TRANS/WP.29/2005/86
29 July 2005

ПРЕДЛОЖЕНИЕ ПО ДОПОЛНЕНИЮ 1 К ПОПРАВКАМ СЕРИИ 04
К ПРАВИЛАМ № 44

(Детские удерживающие системы)

Передано Рабочей группой по пассивной безопасности (GRSP)

"Приложение 7 - Добавление 1

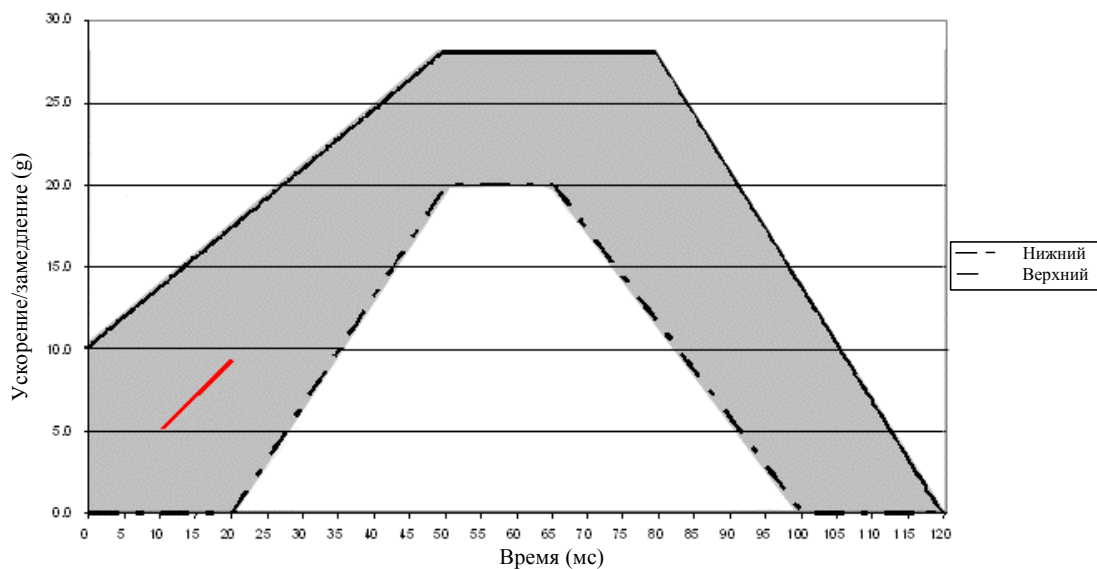
Приложение 7, добавления 1 и 2, изменить следующим образом:

КРИВАЯ ЗАМЕДЛЕНИЯ ТЕЛЕЖКИ В ЗАВИСИМОСТИ
ОТ ВРЕМЕНИ –

ЛОБОВОЙ УДАР

Время (мс)	Ускорение (g)	
	Нижний коридор	Верхний коридор
0	-	10
20	0	-
50	20	28
65	20	-
80	-	28
100	0	-
120	-	0

Дополнительный сегмент (см. пункт 8.1.3.1.1.3.2) применяется только к ускоряющимся салазкам.

Приложение 7 - Добавление 2

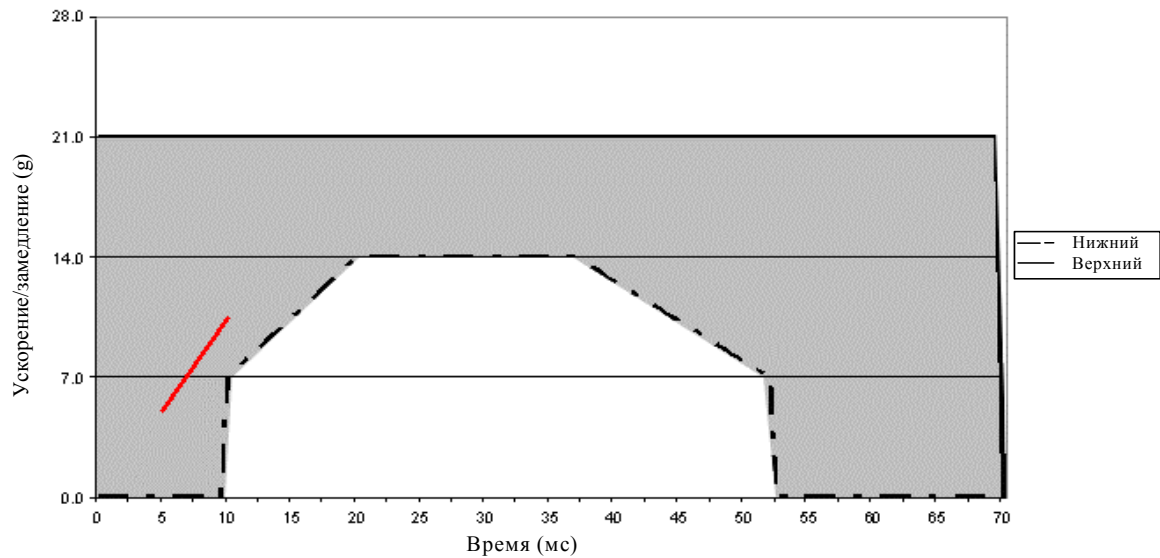
КРИВЫЕ ЗАМЕДЛЕНИЯ ИЛИ УСКОРЕНИЯ ТЕЛЕЖКИ
В ЗАВИСИМОСТИ ОТ ВРЕМЕНИ –

УДАР СЗАДИ

Время (мс)	Ускорение (g)	
	Нижний коридор	Верхний коридор
0	-	21
10	0	-
10	7	-
20	14	-
37	14	-
52	7	-
52	0	-
70	-	21
70	-	0

Дополнительный сегмент (см. пункт 8.1.3.1.1.3.2) применяется только к ускоряющимся салазкам".
